この添付資料では、本製品をお使いいただく上での制限事項および注意事項等を記載しております。ご使用の前に、必ずお読みくださいますようお願い申し上げます。

Applilet3 for RL78 は、マイコン周辺機能（タイマ, UART, A/D, etc）を制御するプログラム（デバイス・ドライバ・プログラム）を GUI 設定により自動生成するツールです。各周辺の初期化処理以外にも周辺機能を実行する関数を API（Application Programming Interface）として提供します。

本章では、Applilet3 for RL78V1.06.00 から V1.07.00 への変更点を説明します。

4.1.13 簡易I2Cについて

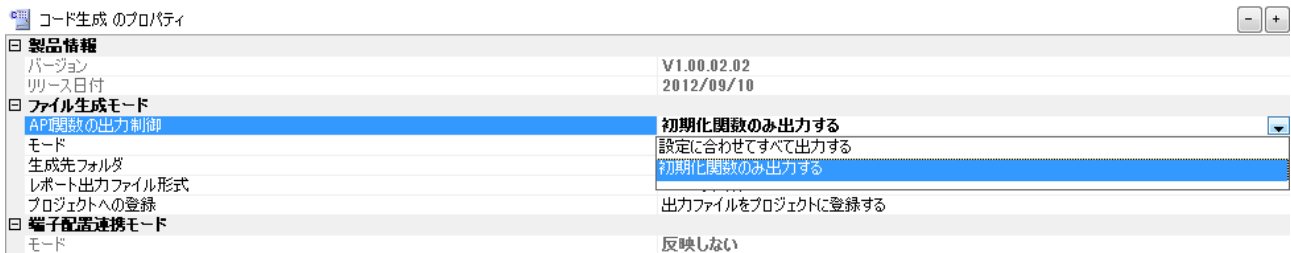
簡易I2Cで受信バイトを1にした場合、正常に動作しません。

修正済みです

4.1.18 TAUの入力パルス間隔測定に関する修正

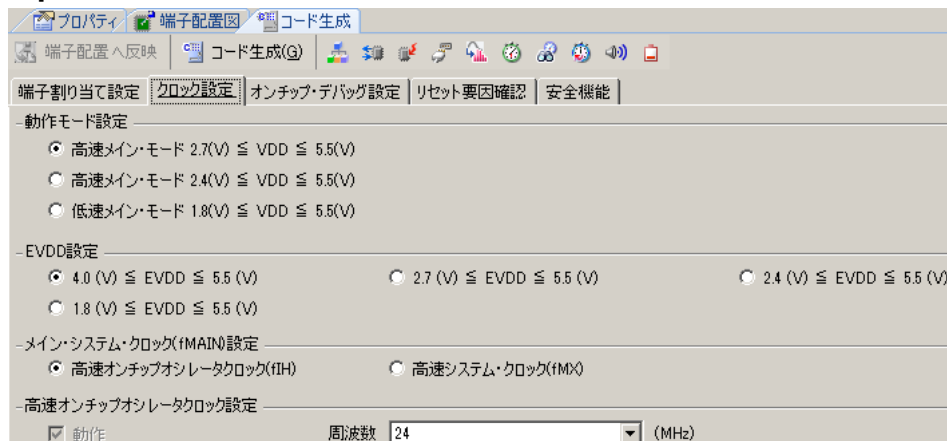
TAUの入力パルス間隔測定機能、ハイ/ロウ幅測定機能を使用時、割り込み関数r_taux_channelx_interrupt()で正しい測定値を取得できなかったのを修正しました。

修正済みです

4.1.19 電源の表記に関する修正

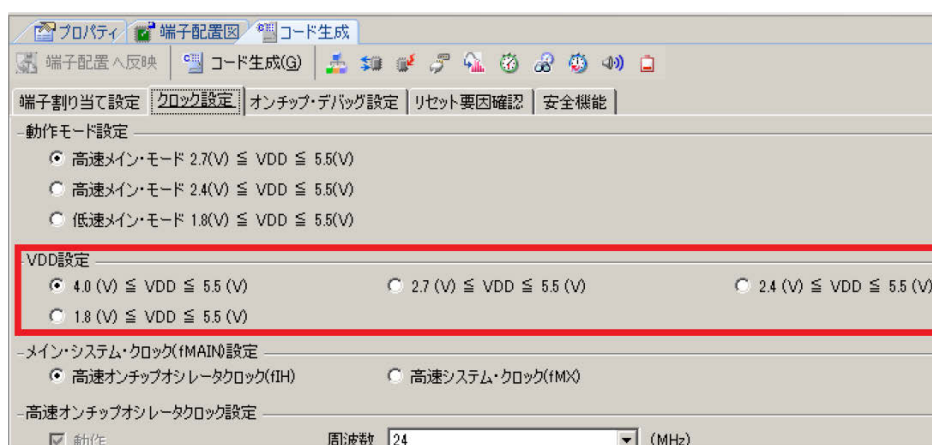
RL78/G12デバイスにはEVDDはありませんが、GUI上で表記が残っていたのを修正しました。

[修正前]

[修正後]

修正済みです

5.2.7 リアルタイム・クロックの設定について

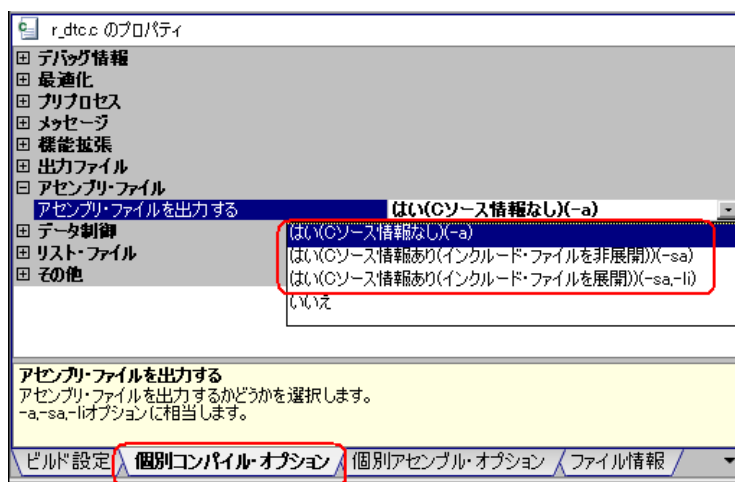
デバイスでは、クロック・ソースを15(fIL)kHzにした時、時計機能は使えません。しかし、GUI上では設定できるように表示されます。この場合、時計機能の設定を行わないでください。

【回避策】 修正済みです。
